实验室安全检查通报

东北林业大学 实验室管理与条件保障处

检查内容：教育部实验室安全现场检查

检查时间：2022 年 6 月 28 日

113-115

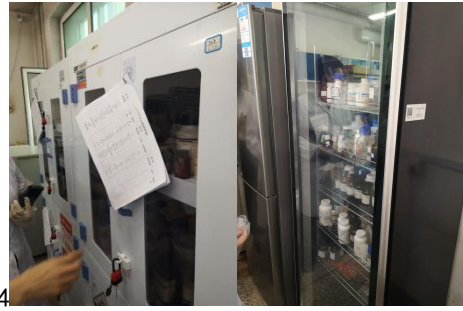
检查日期	实验室房间号	检查问题记录
2022年6月28日	新逸夫楼408旁楼梯口	实验室一侧门被阻挡，室内消防通道不畅通。
2022年6月28日	新逸夫楼113-115	仪器设备遮挡配电箱，私拉乱接电缆电线，插头、插排和用电功率不匹配，空调未配备专用插座。
2022年6月28日	新逸夫楼121-123	仪器设备遮挡配电箱，私拉乱接电缆电线，插头、插排和用电功率不匹配，空调未配备专用插座； 固体、液体试剂混放，酒精灯置于抽屉内，冰箱内试剂叠放、无序、过多，实验台架无挡板且放置化学试剂，液氮罐存放无序。
2021年6月28日	新逸夫楼140-142	仪器设备遮挡配电箱，私拉乱接电缆电线，插头、插排和用电功率不匹配，空调未配备专用插座； 固体、液体试剂混放，酒精灯置于抽屉内，冰箱内试剂叠放、无序、过多，实验台架无挡板且放置化学试剂，液氮罐存放无序； 易制爆试剂与常规试剂混放，高锰酸钾与液体试剂混放，使用台账记录不规范。
2021年6月28日	新逸夫楼406	实验室未建立危化品动态台账。
2021年6月28日	新逸夫楼202、204、212	实验室未建立危化品动态台账； 固体、液体试剂混放，酒精灯置于抽屉内，冰箱内试剂叠放、无序、过多，实验台架无挡板且放置化学试剂，液氮罐存放无序； 压力容器缺少操作规程。
